2013年4月24日
 パナソニック株式会社 アプライアンス社
 モーター事業部

**小形ギヤードモータ 新Gシリーズ
 モータの外扇仕様変更に関するお知らせ**

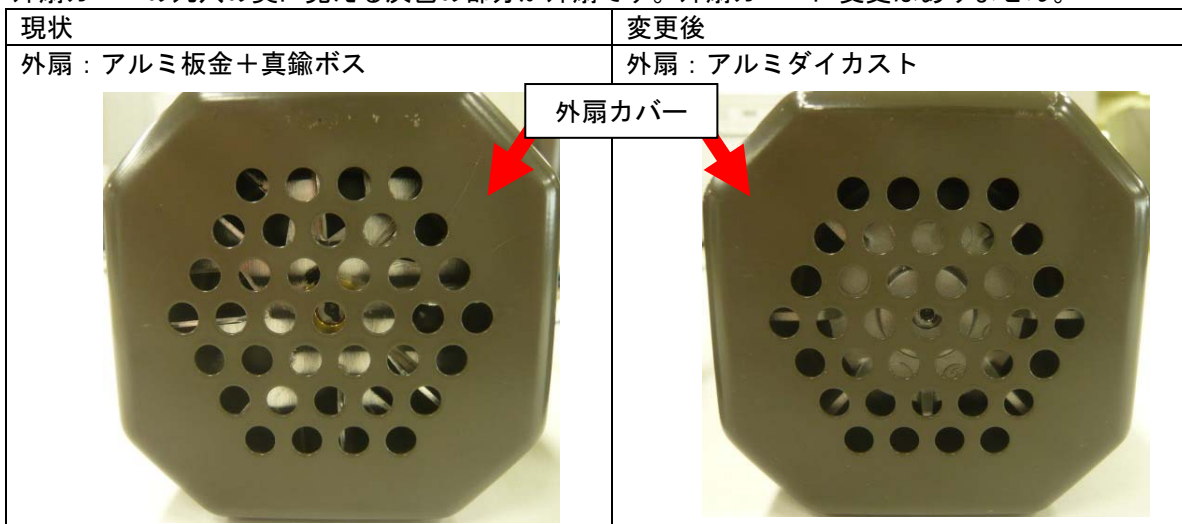
- 変更内容
 ・アルミ板金仕様からアルミダイカスト仕様へ変更。※フランジサイズ90 mm角モータと同じ材料です。
 以下は、モータの軸と反対側から見た写真。
 外扇カバーの丸穴の奥に見える灰色の部分が外扇です。外扇カバーに変更はありません。

- 変更時期
 2013年5月生産分より順次変更いたします。
- その他
 ・外形寸法、重量、温度上昇、騒音について変更はございません。
 ・変更後も、外扇の材料は環境負荷物質に配慮したものを使用しています。
